**Verslag huishoudelijke elektrische installatie op laagspanning en zeer lage spanning****Algemeen:**

Referentie: 007-20260811-01	Datum controle: 11/08/2026
Keurder: 007

Eigenaar: Steven Bovie	EAN-code: 541449206003434436
Adres installatie: Minderbroedersstraat 37, 3700 - Tongeren	Nummer teller(s): 1sag3100575869
Distributienetbeheerder installatie: Fluvius	
Datum uitvoering installatie:	☒ Vóór 01/10/1981 ☒ Tussen 01/10/1981 en 01/06/2020 ☐ Vanaf 01/06/2020
Type:	☒ Wooneenheid ☐ Niet-huishoudelijk ☐ PV ☐ Batterij ☐ Laadpaal

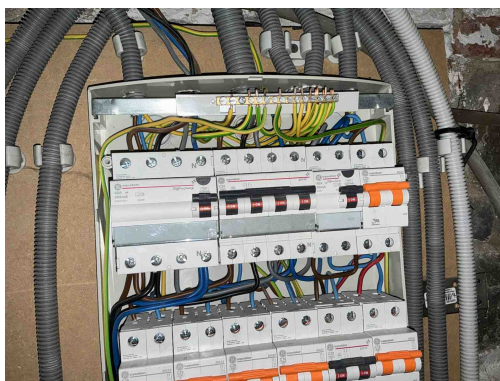
B17 - De voedingsspanning is niet op elk bord vermeld (Boek 1: 3.1.3.3).

B04 - De aanduiding van de kringen, klemmen en/of schakelapparatuur ontbreekt, is onjuist of is onvolledig (Boek 1: 3.1.3.1/5.1.6.1).

S02 - Het ééndraadsschema strookt niet met de werkelijkheid (Boek 1: 3.1.2.1).

Opmerking: Oa waarde automaat meter, contactdozen zonder kindveiligheid op schema in werkelijkheid met kindveiligheid, benaming kringen

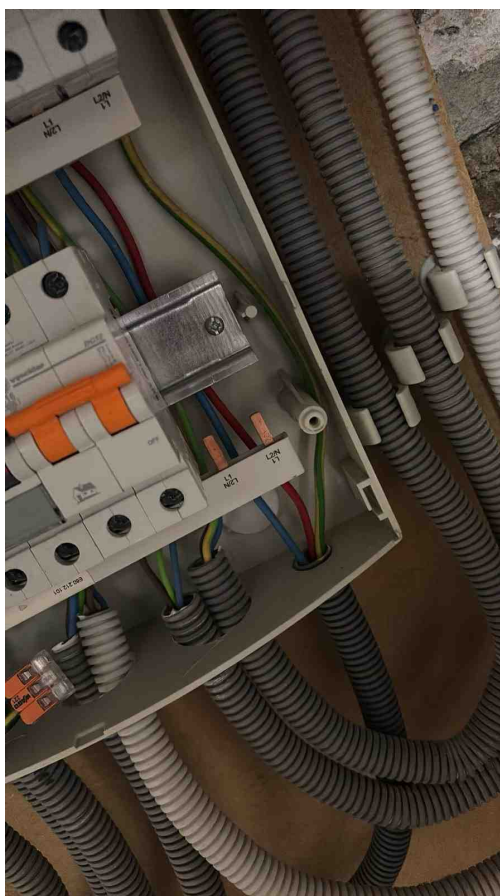
B17 - De voedingsspanning is niet op elk bord vermeld (Boek 1: 3.1.3.3).

B04 - De aanduiding van de kringen, klemmen en/of schakelapparatuur ontbreekt, is onjuist of is onvolledig (Boek 1: 3.1.3.1/5.1.6.1).

B18 - Het volgnummer is niet op elk bord vermeld (Boek 1: 3.1.3.3).

D04 - De hoofddifferentieelstroominrichting is niet verzegelbaar (Boek 1: 4.2.4.3).

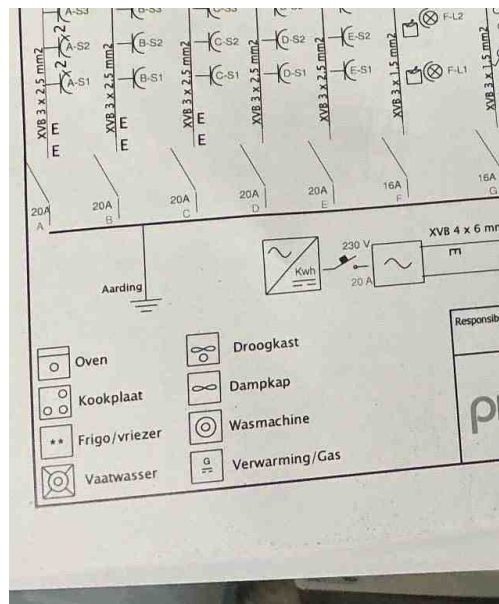
T21 - Het elektrisch materieel is niet geplaatst volgens de voorschriften van de fabrikant/ regels van goed vakmanschap . (Boek 1: 1.4.1.3)

Opmerking: Oa kamgeleider

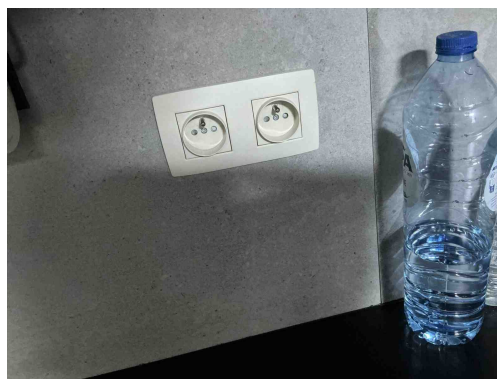
S02 - Het ééndraadsschema strookt niet met de werkelijkheid (Boek 1: 3.1.2.1).

Opmerking: Oa waarde automaat meter, contactdozen zonder kindveiligheid op schema in werkelijkheid met kindveiligheid, benaming kringen

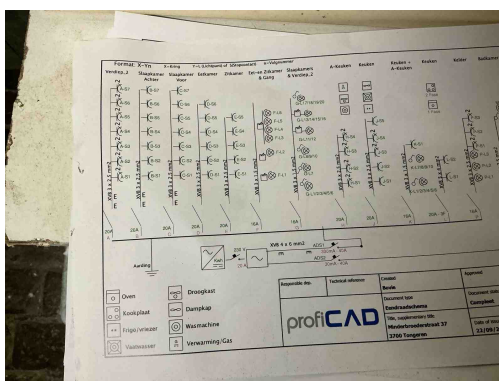
S02 - Het ééndraadsschema strookt niet met de werkelijkheid (Boek 1: 3.1.2.1).

Opmerking: Oa waarde automaat meter, contactdozen zonder kindveiligheid op schema in werkelijkheid met kindveiligheid, benaming kringen

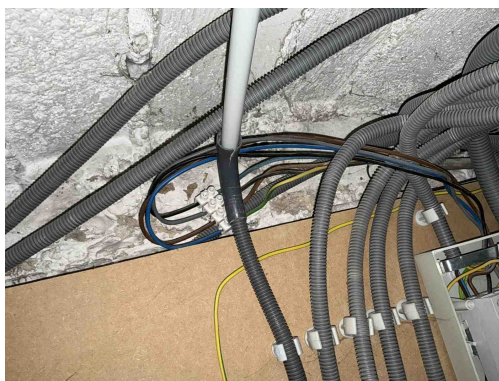
S02 - Het ééndraadsschema strookt niet met de werkelijkheid (Boek 1: 3.1.2.1).

Opmerking: Oa waarde automaat meter, contactdozen zonder kindveiligheid op schema in werkelijkheid met kindveiligheid, benaming kringen

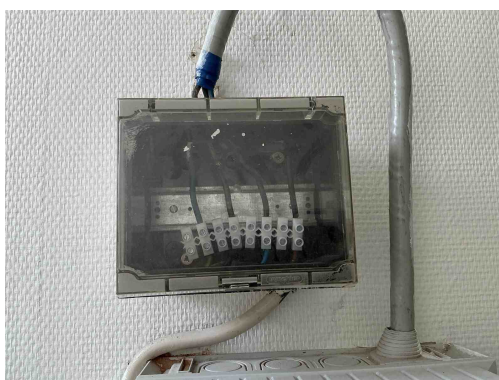
C35 - Er zijn doorverbindingen gemaakt met lusterklemmen; er kon niet aangetoond worden dat deze klemmen geschikt zijn voor de aanwezige spanning, stroom en draadsectie en dat ze "CE" zijn (Boek 1: 1.4.2.1.).

Opmerking: Oa bord 2 , kelder

C26 - De verbindingen zijn niet gebeurd in borden, in aftakdozen, aan de klemmen van contactdozen, schakelaars of in de verlichtingstoestellen (Boek 1: 5.2.6.1).

Opmerking: Oa kelder

C21 - Het gebruik van geleiders van het type VOB, zonder bijkomende afscherming is niet toegestaan (Boek 1: 5.2.9.6).

Opmerking: Oa kelder, boven bord 2

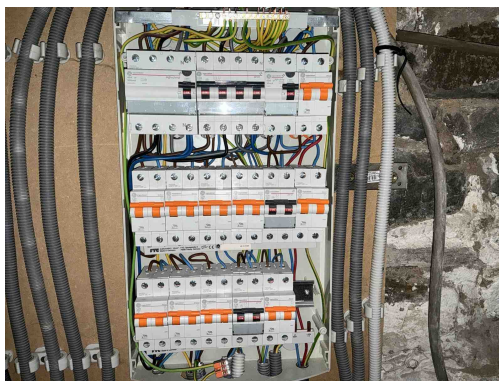
C35 - Er zijn doorverbindingen gemaakt met lusterklemmen; er kon niet aangetoond worden dat deze klemmen geschikt zijn voor de aanwezige spanning, stroom en draadsectie en dat ze "CE" zijn (Boek 1: 1.4.2.1.).

Opmerking: Oa bord 2 , kelder

B18 - Het volgnummer is niet op elk bord vermeld (Boek 1: 3.1.3.3).

C21 - Het gebruik van geleiders van het type VOB, zonder bijkomende afscherming is niet toegestaan (Boek 1: 5.2.9.6).

Opmerking: Oa kelder, boven bord 2

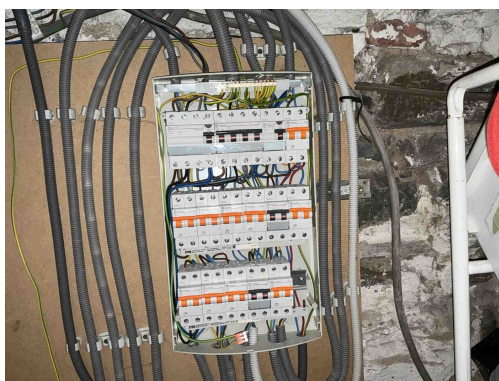
Klasse 0 toestellen

Opmerking: Oa woonkamer
